TRAMONTINA FARROUPILHA S.A. - IND. MET.	
	Título: BOLETIM TÉCNICO SERVIÇO AUTORIZADO COZINHAS PROFISSIONAIS	Nº: 005 Página: 1 de 2

VÁLVULA SCHRADER

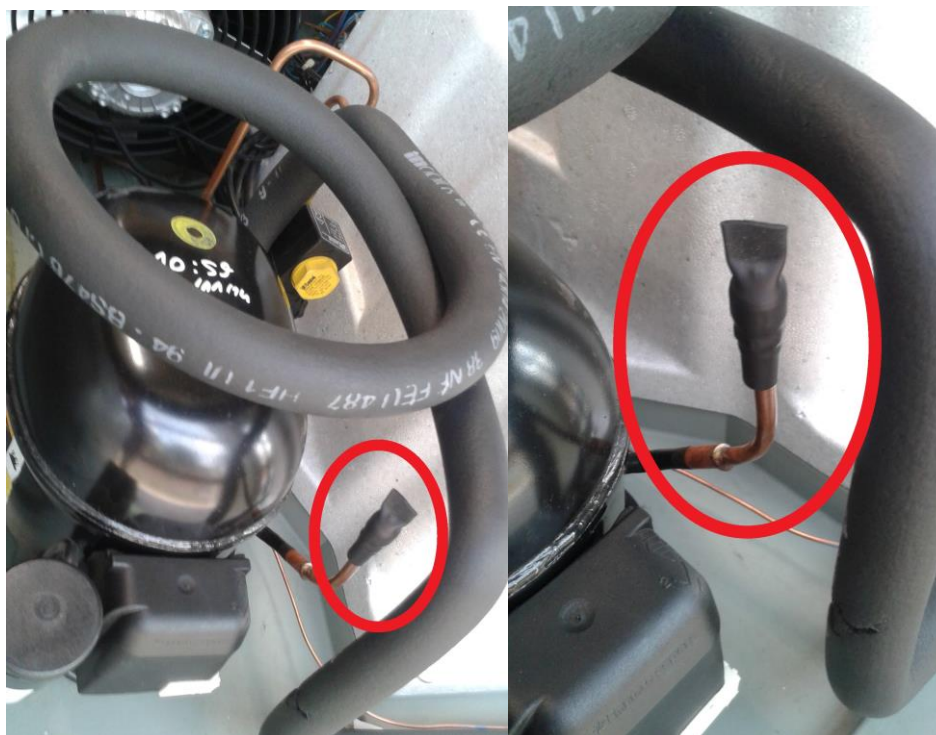
Comunicamos aos Serviços Autorizados que identificamos alguns casos de vazamento de fluido refrigerante na válvula schrader.

Ao conectar e desconectar o manifold de refrigeração para verificar pressão e/ou carga de gás no sistema, essa operação poderá deslocar o miolo da válvula e provocar vazamento de fluido. Devido a esta possibilidade, fica proibido ao serviço autorizado realizar qualquer intervenção sem autorização da fábrica, conforme orientações abaixo:

➤ A válvula schrader sai de fábrica com um lacre, que **não deve** ser rompido sem a autorização prévia da fábrica, conforme foto:

A partir da data deste Boletim Técnico, todos Refrigeradores/Freezer sairão da fábrica com este ajuste, independente da data de fabricação. Segue primeiro modelo com lacre:

➤ 67501/300 – Nº de série 17.03.A.67501300.00002
